Zadavatel:
Fakultní nemocnice Olomouc
I. P. Pavlova 185/6
779 00 Olomouc

**Vysvětlení zadávací dokumentace č. 4 k veřejné zakázce s názvem:
„Přestavba nákladního vozidla IVECO“**

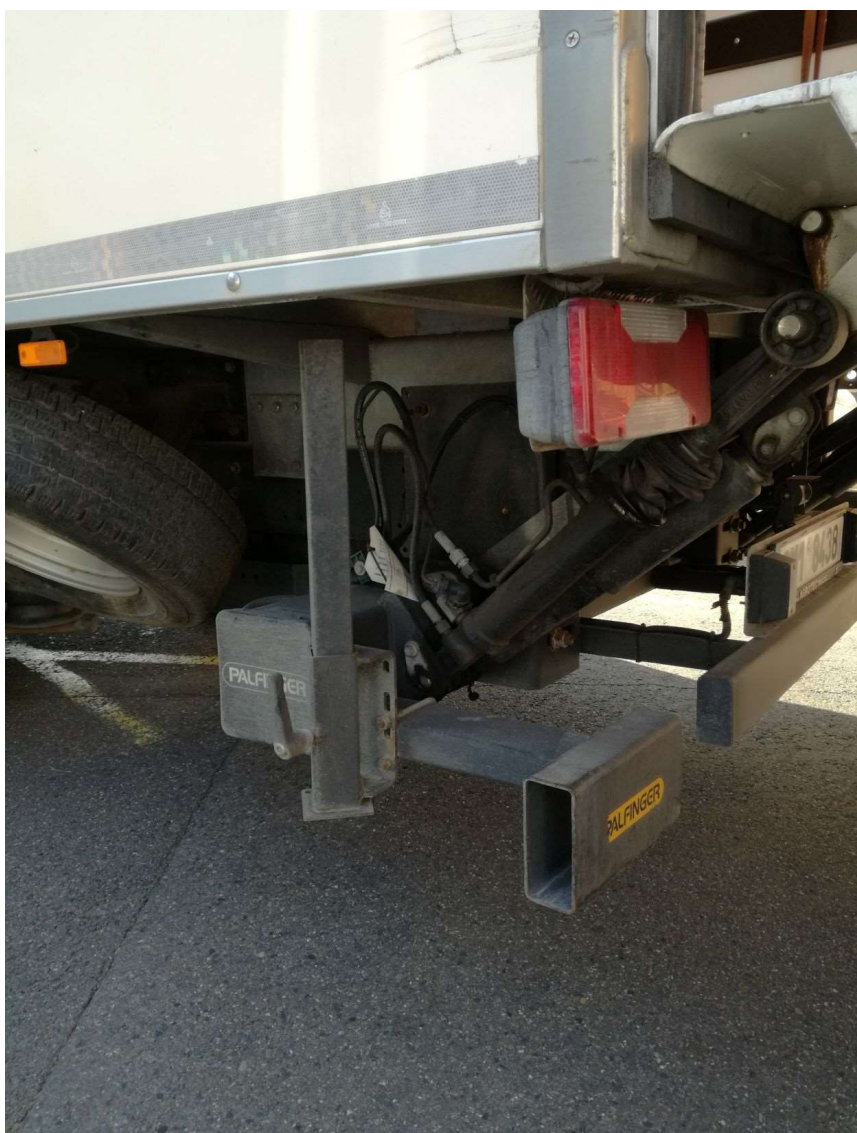
1) Výrobce podvozku i hydraulické plošiny (vzhledem k celkové hmotnosti vozidla a zatížení podvozku plošinou) doporučují použití min. jedné hydraulické stabilizační nohy. Požaduje zadavatel použití hydraulické stabilizační nohy (resp. nohou)?

Zadavatel požaduje osadit mechanické stabilizační nohy dle přiloženého obrázku.
